建设单位 盐城机电高等职业技术学校

项目名称 风雨操场

图纸名称 1-1剖面图变更
门窗立面图变更

图纸编号 建审修-05

MQ3窗立面图变更 1:100

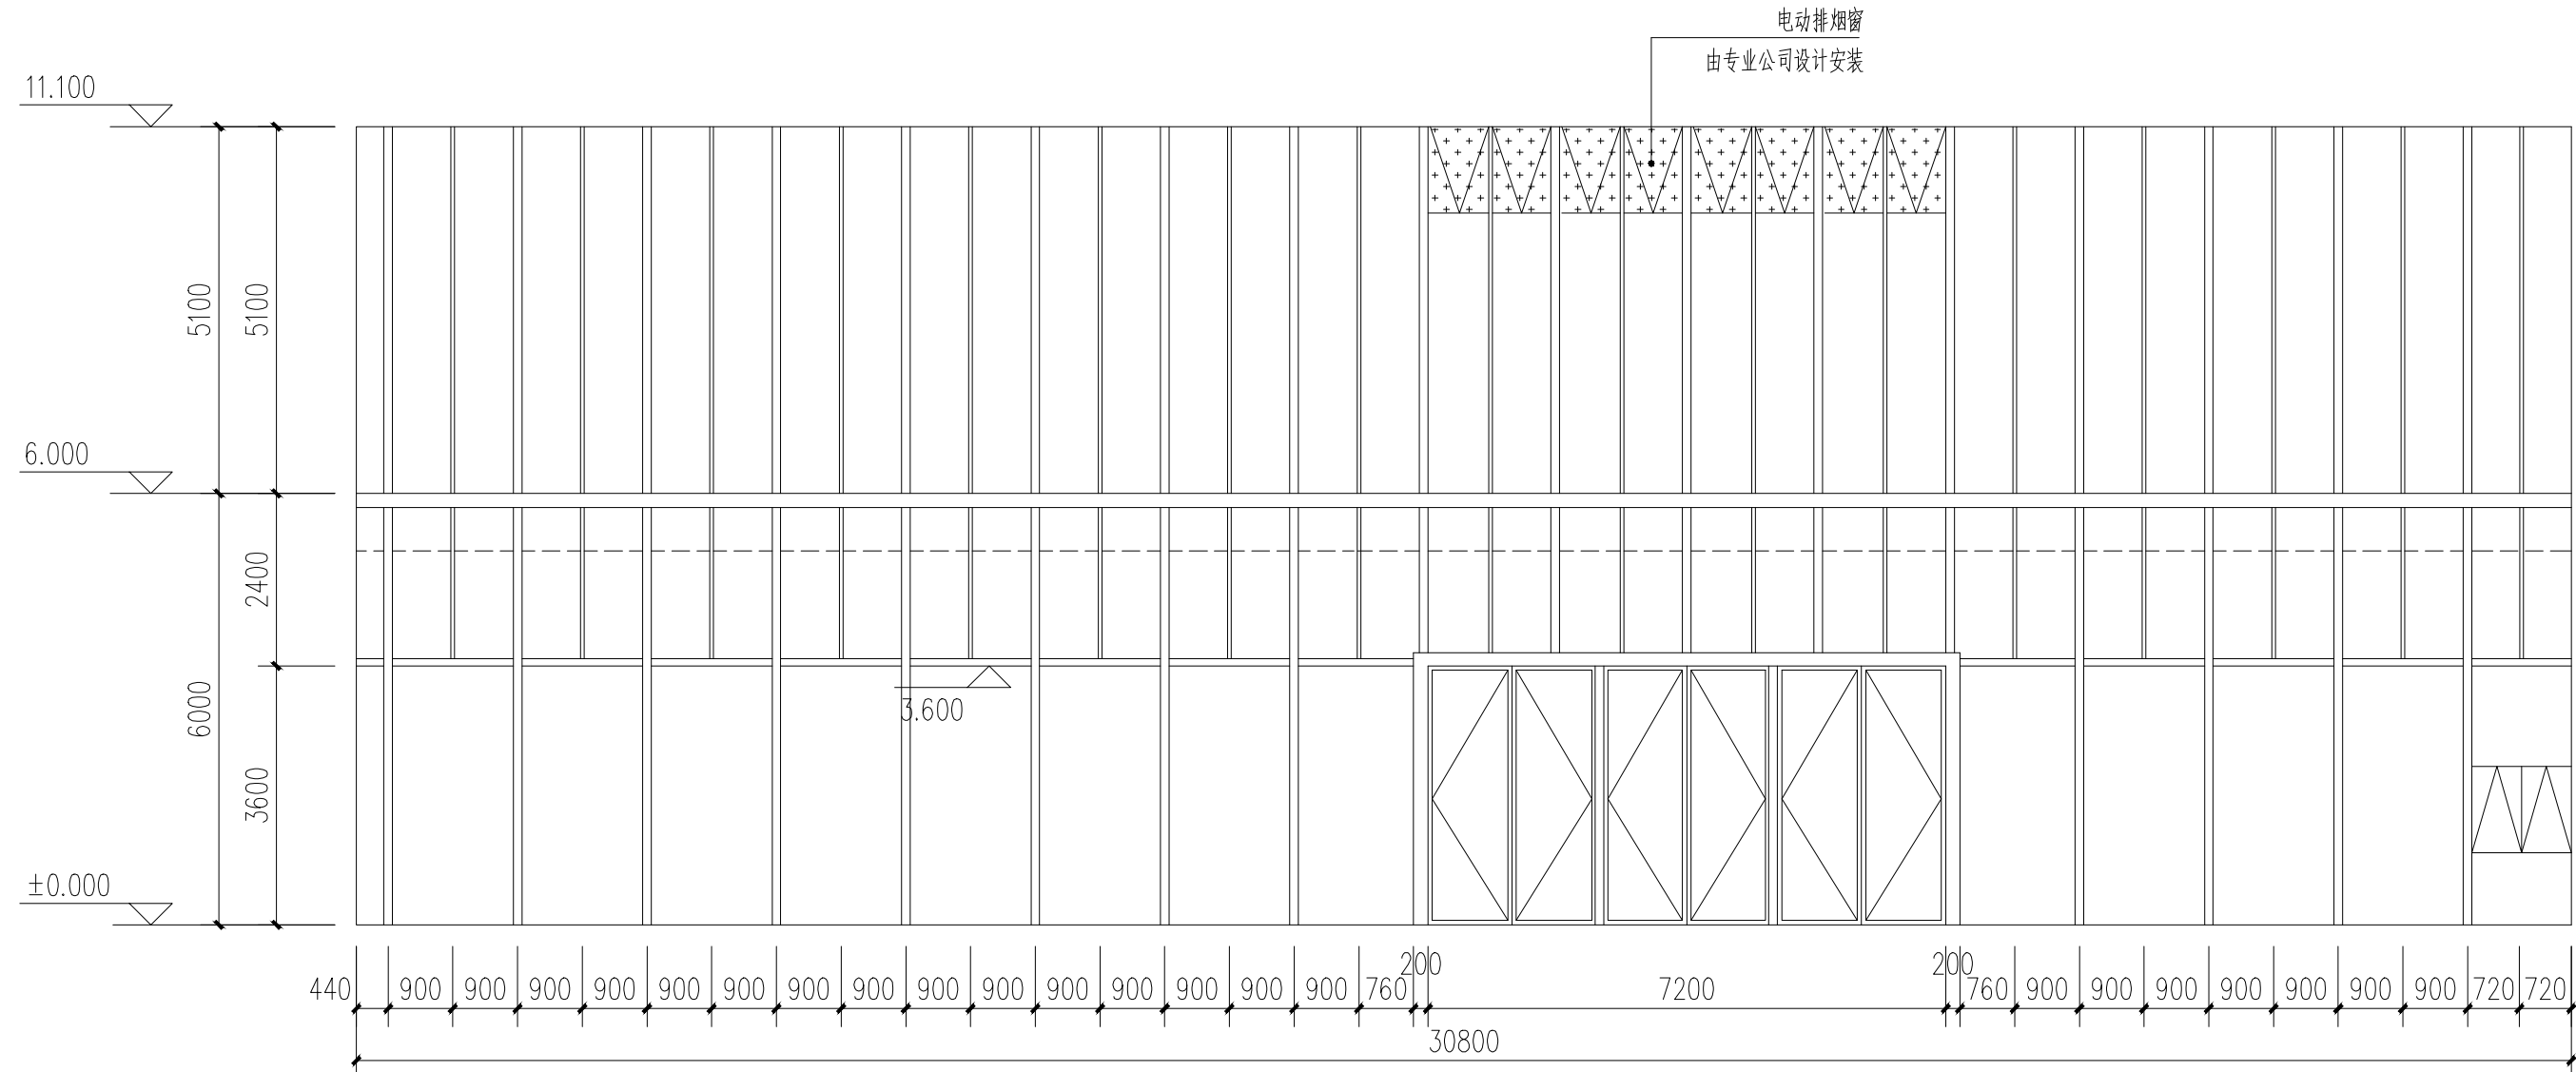
注：1、玻璃幕墙由二次设计确定。
2、玻璃幕墙竖向为明框，横向为隐框。

MQ2窗立面图变更 1:100

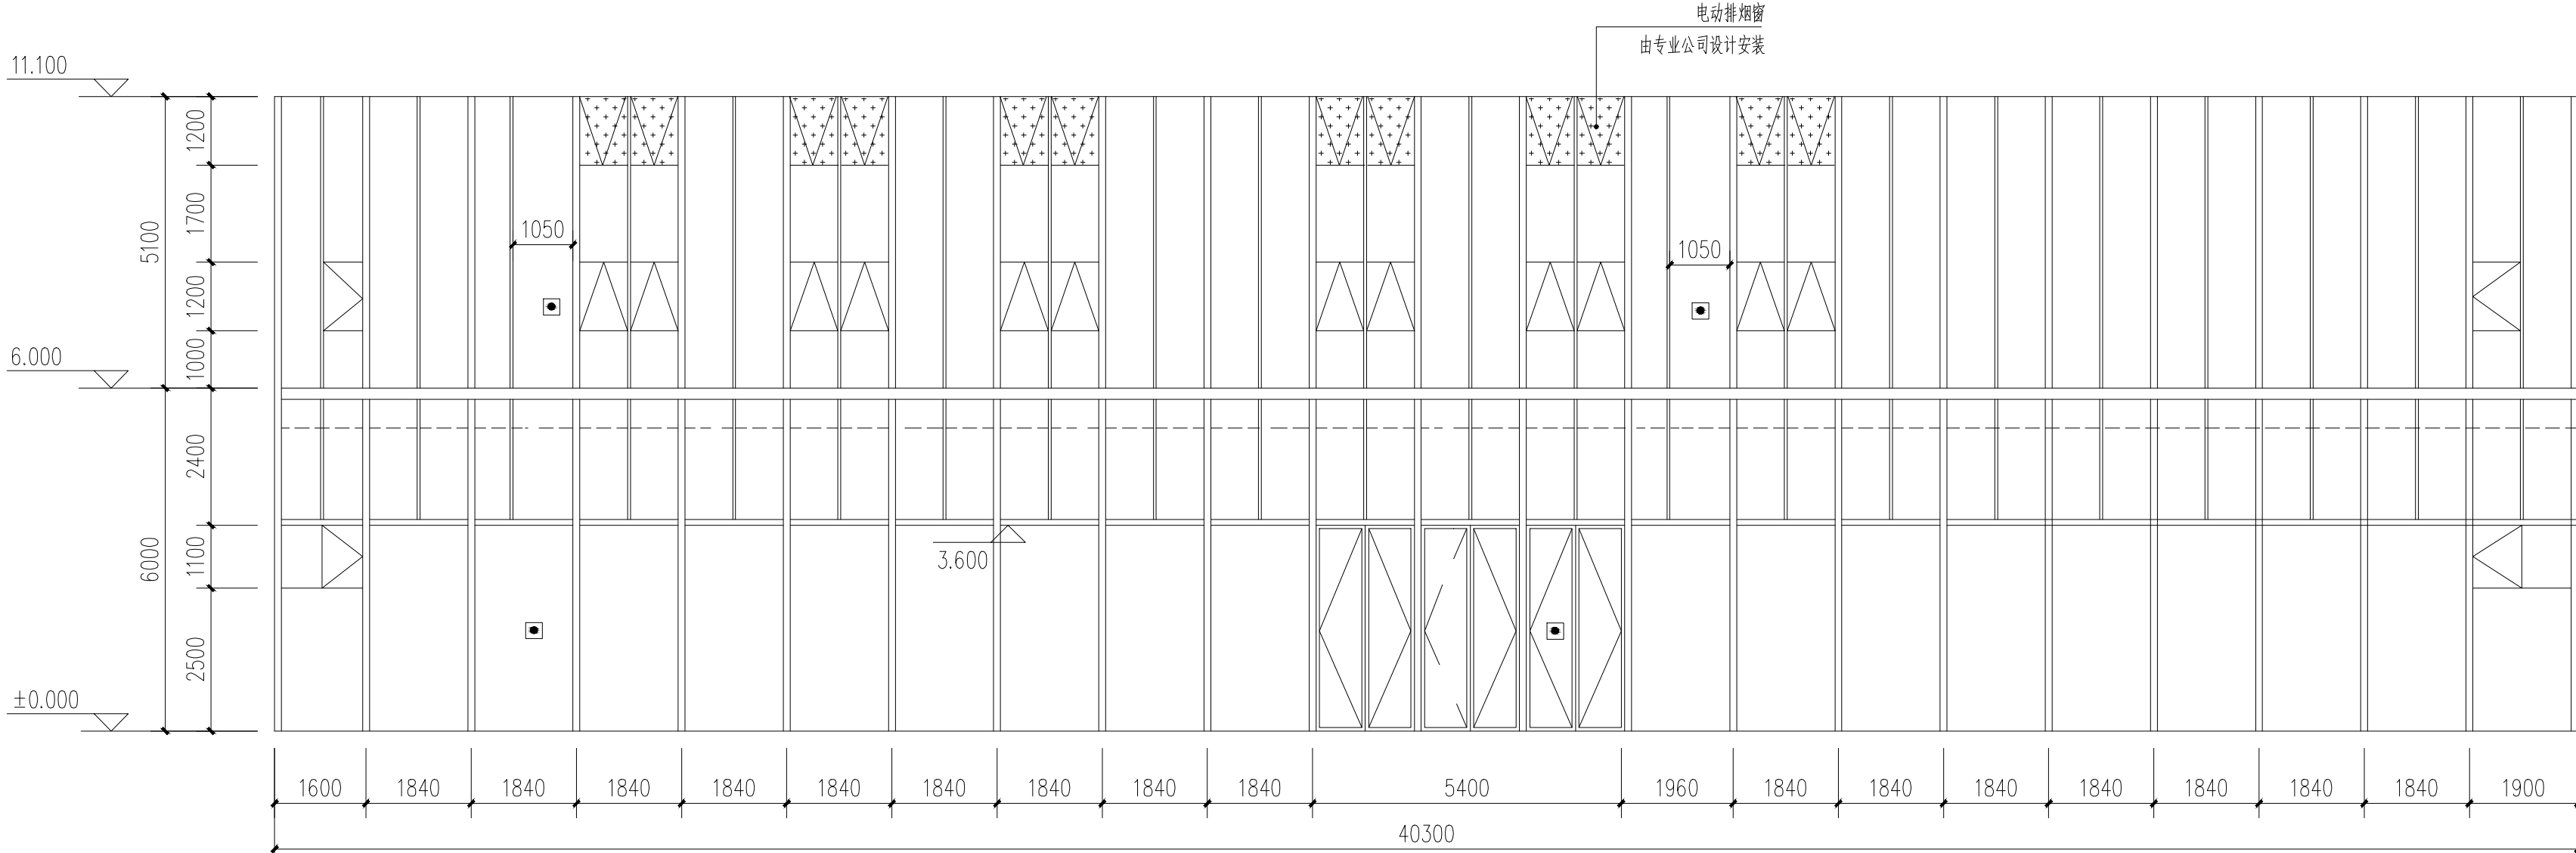
注：1、玻璃幕墙由二次设计确定。
2、玻璃幕墙竖向为明框，横向为隐框。
3、标志 □ 消防救援门窗，窗台距楼面900高，玻璃为易碎玻璃，窗洞口净宽与净高不小于1000。

MQ1窗立面图变更 1:100

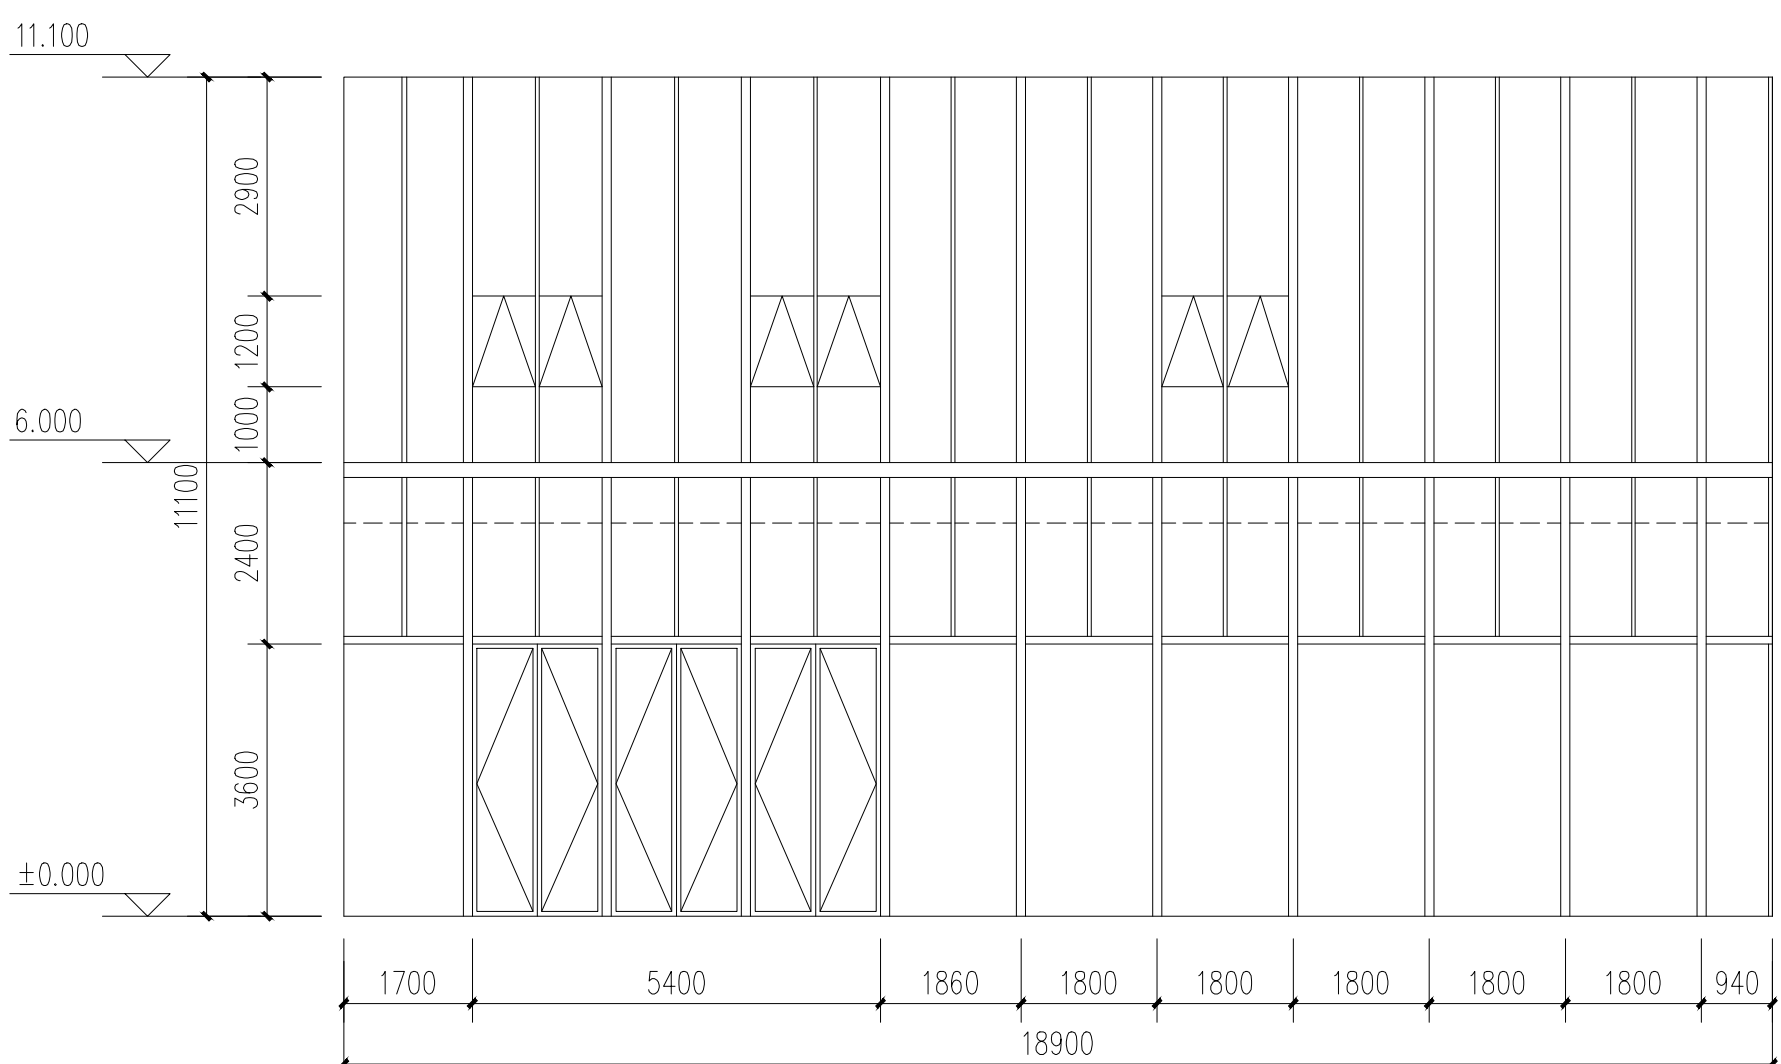
注：1、玻璃幕墙由二次设计确定。
2、玻璃幕墙竖向为明框，横向为隐框。
